BEM1505014
gemeente Steenbergen

BOMEN EFFECT ANALYSE

25 bomen, jachthaven Steenbergen

Referentienummer : BD15498.296
Opdrachtgever : KWS Infra
Datum rapportage : 30 september 2015

Foto 7 en 8: Situatie boom 1-4 rode lijnen zijn verhardingsopdrukkende wortels, oranje zone is de strook waarbinnen wortels de verharding opdrukken.

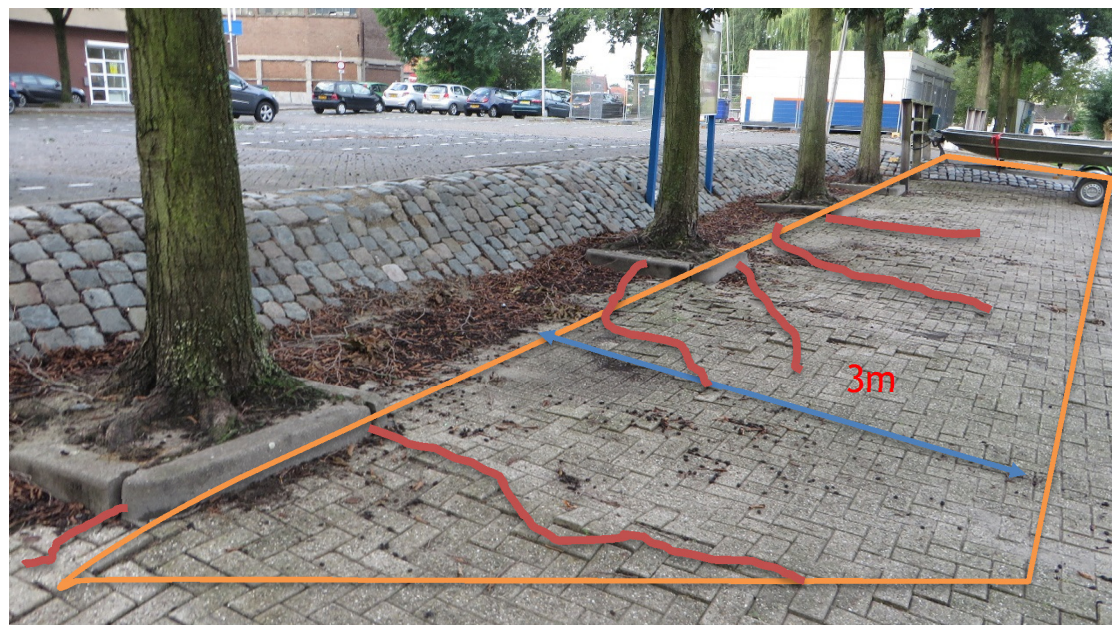
De bomen staan in een te kleine boomspiegel en de gestelwortels groeien tussen de opsluitbanden door en direct onder de klinkerverharding. Onder de schuine keerwand is geen sprake van opdruk van verharding.

In de toekomstige situatie komen de bomen in een smalle beplantingsstrook te staan. Deze wordt naar inschatting ongeveer 2 m breed. Dit is echter te smal voor alle gestelwortels, deze bevinden zich in een zone van minimaal 3 m vanaf de opsluitband. Er is dus wortelkap nodig.

Voor de elzen 5-7 is de opdruk van verharding op dit moment veel minder, maar gelden dezelfde randvoorwaarden. Een groenstrook van 2 m zal onvoldoende zijn om (toekomstige) wortelopdruk te voorkomen. Er zal, indien er verharding direct naast de stamvoeten komt zoals voorgesteld in de ontwerpen, grote kans zijn op toekomstige opdruk van verharding door beworteling.

- Alle bestrating binnen 2 m van de bomen handmatig te verwijderen.
- De groenstrook verbreden tot minimaal 4 m zodat de bomen in het midden van de strook komen te staan en er voldoende ruimte is voor toekomstige wortelgroei.
- Indien dit niet haalbaar is, alle straatzand wegzuigen en vervangen door bomenzand. Aanwezige wortels kunnen mogelijk behouden blijven door deze naar beneden te 'duwen' en het bomenzand er boven op aan te brengen.
- Wortelkap zo beperkt mogelijk houden en dit onder toezicht van boomtoezichthouder laten uitvoeren.

Figuur 10: Situatie boom 1-11 en toekomstig ontwerp.

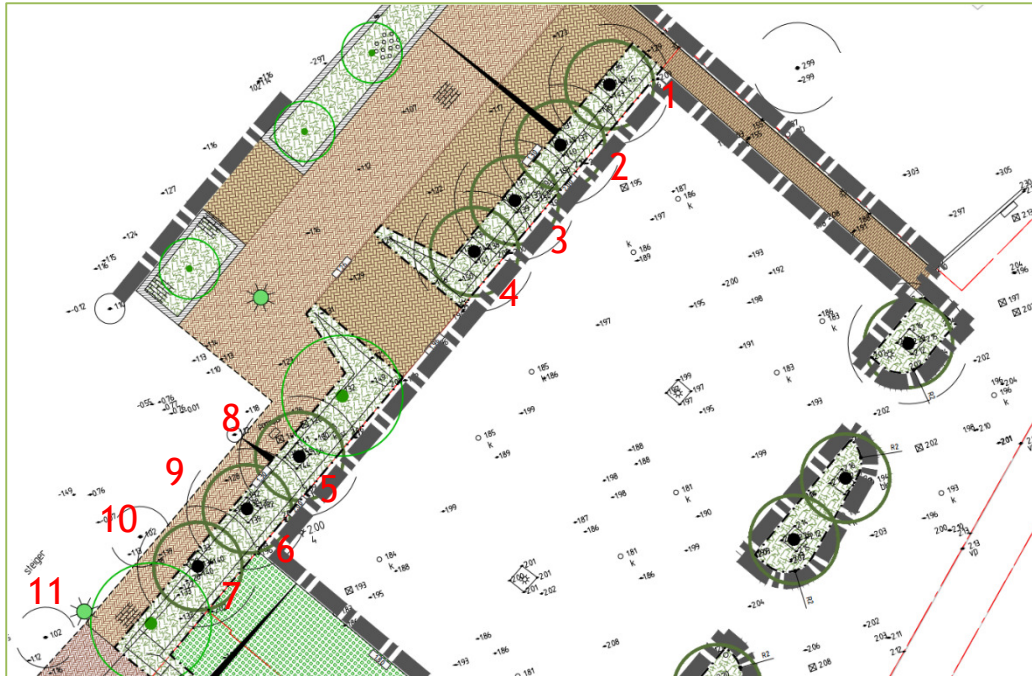
De groenstrook waarin de elzen komen te staan noopt tot verlegging van het pad richting de wilgen, met ongeveer een meter. Hierbij komen de wilgen ongeveer 1 m vanaf het pad te staan. Er zal hinder zijn van de bomen, tenzij deze frequent geknot worden.

De afstand tussen knotwilgen en pad wordt ongeveer 1 m. Er is kans op wortel schade en de doorwortelbare ruimte wordt verkleind.

- Boom 1 -7 zijn handhaafbaar, mits de groenstrook breder wordt in het ontwerp en er algemene beschermingsmaatregelen genomen worden.
- Boom 8-11 zijn niet handhaafbaar (boom 8 en 9 zijn al dood), deze komen de dicht op het pad te staan als de groenstrook voor de bomen 5-7 verbreed wordt. Als de groenstrook niet wijzigt of verbreed wordt, kunnen boom 10 en 11 gehandhaafd blijven.

Figuur 13: Toekomstige situatie boom 15

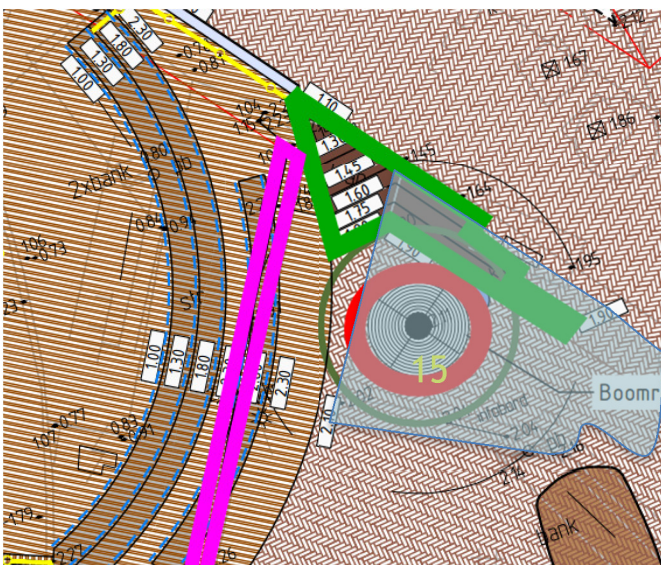
De boom staat in een ruim beplantingsvak van 7 m breed (blauwe arcering figuur 13) en komt in de toekomstige situatie in een boomrooster te staan. Deze is 3 m breed (rood). Verder komt er een trap (groen in figuur 13) om het hoogteverschil tussen de Kade en huidig niveau van de boom op te vangen. Deze trap komt ongeveer 3m vanaf het hart van de stamvoet te staan, op een halve meter vanaf de huidige rand beplantingsvak. Een keerwand wordt geplaatst op een aantal meter van de boom (paars). Deze komt buiten de invloedssfeer van de boom.

Door de plaatsing van het boomrooster wordt de groeiplaats verkleind. Deze groeiplaats is nu meer dan 7 x 7 m in oppervlak (hoewel de boom 1,5 m vanaf het voetpad staat). In de toekomstige situatie komt de boom geheel in de bestrating. Dit betekent een vermindering van het doorwortelbare volume. Er is daardoor reële kans op vermindering van conditie en wortelsterfte en/of wortelschade.

De trap begint net buiten het boomrooster en eindigt op straatniveau. Er is kans op wortelschade of sterfte door aanleg van de trap en vermindering van doorwortelbare ruimte.

- Aanpassing ontwerp bij boom 15 door boomrooster te vervangen door beplantingsvak van minimaal 4 x 4 m oppervlak of 5 m in diameter.
- Boom 15 te beschermen middels het plaats van bouwhekken rondom de boom op minimaal 3 m afstand van de stam.
- Boom 26 en 27 te beschermen door het plaatsen van bouwhekken tussen bestrating en boom rondom de bomen.
- Alle bestrating binnen 2 m van de bomen handmatig te verwijderen.
- De bomen waar nodig op te kronen om hinder van laaghangende takken weg te nemen.

Figuur 19: Toekomstige situatie boom 16 en 17

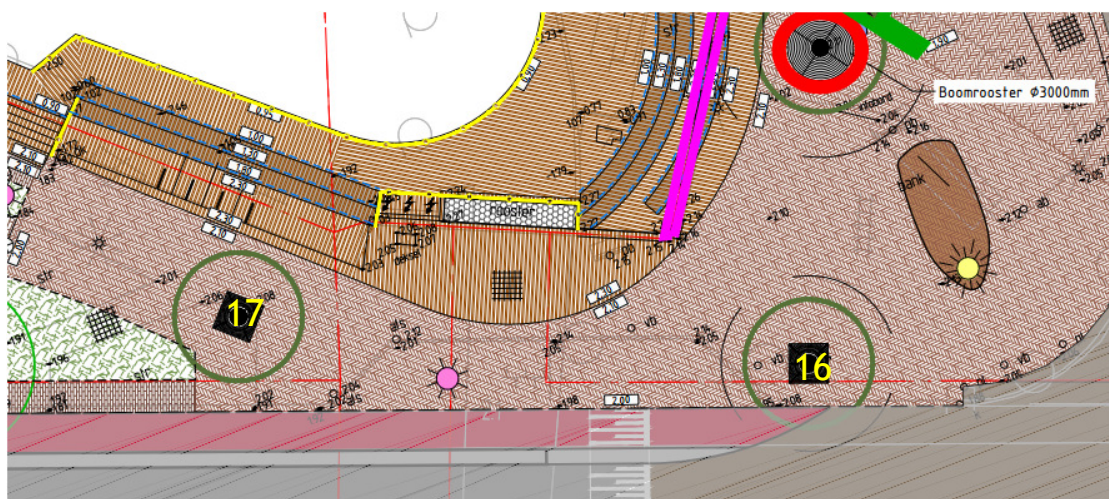
Boom 16: Deze boom staat in verharding en dit blijft zo. Er is kans op wortelschade bij aanleg en herstraatwerk.

Boom 17: Deze boom staat in beplanting en komt in de verharding te staan. Er is kans op wortelschade bij verwijdering van de beplanting en aanleg van het straatwerk.

- Boom 12-14, 15 zijn handhaafbaar met inachtneming van algemene beschermingsmaatregelen.
- Boom 16 en 17 zijn handhaafbaar, maar door de bestratingsopdruk en noodzakelijke wortelkap is het zinvol te overwegen tot herplant over te gaan bij boom 16.

Figuur 20: Toekomstige situatie boom 18-24

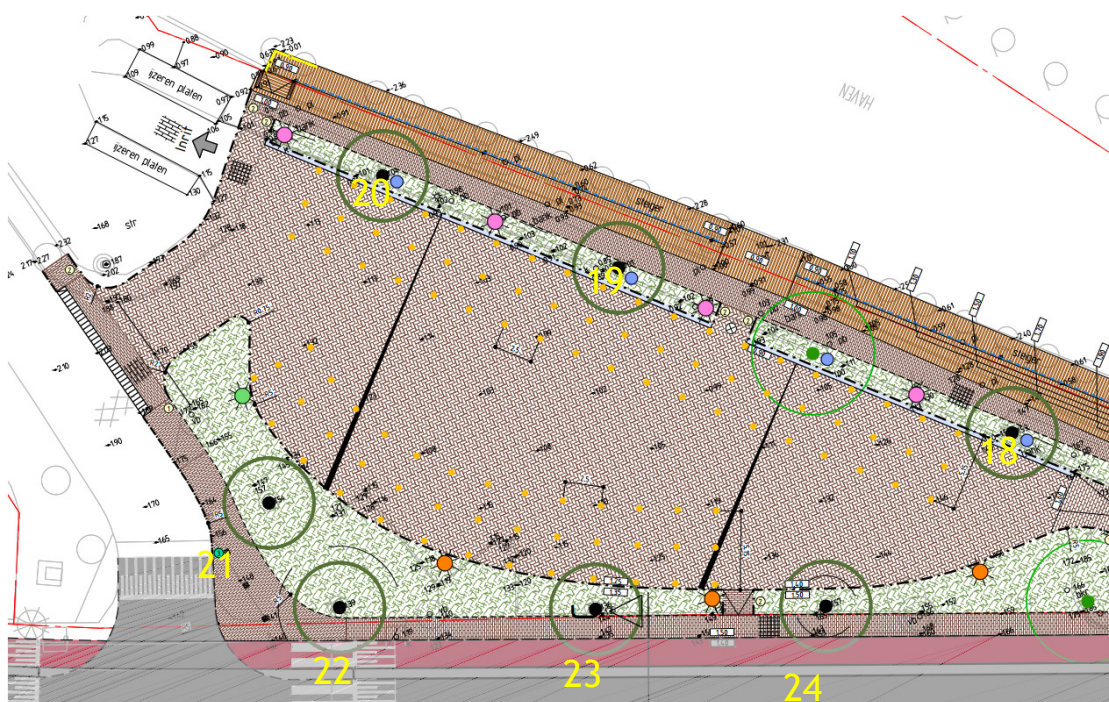
Boom 18-20: De huidige bomen staan in verharding en komen in een 2 m brede groenstrook te staan. Er is kans op wortelschade bij aanleg en herstraatwerk.

Boom 21 en 22: De bomen staan nu in een groenstrook en in de toekomstige situatie blijft dit zo. Bij boom 22 komt er een opsluitband aan de wegzijde van 50 x 50 cm, waardoor deze boom grote kans loopt op wortelschade.

Boom 23 en 24: De huidige bomen staan in verharding en komen in een 2 m brede groenstrook te staan. Er is kans op wortelschade bij aanleg en herstraatwerk.

- Boom 22 is niet handhaafbaar, omdat de natuurstenen opsluitband te dicht op de boom komt te liggen.
- Boom 23 en 24 zijn niet handhaafbaar, deze bomen vertoont een onvoldoende/slechte conditie en/of toekomstverwachting en kunnen beter verwijderd worden.
- Boom 25 zal sterk te lijden krijgen van de keerwandvervanging en verkleining van de doorwortelbare ruimte. De boom is niet handhaafbaar.
- Boom 26 en 27 zijn handhaafbaar, met inachtneming van algemene beschermingsmaatregelen.
- Boom 28-33 zijn niet handhaafbaar, enkele bomen vertonen onvoldoende toekomstverwachting en door herstraatwerk zullen ze verder aftakelen. Eventueel kunnen enkele bomen (28,29) met voldoende conditie verplant worden, indien wenselijk.
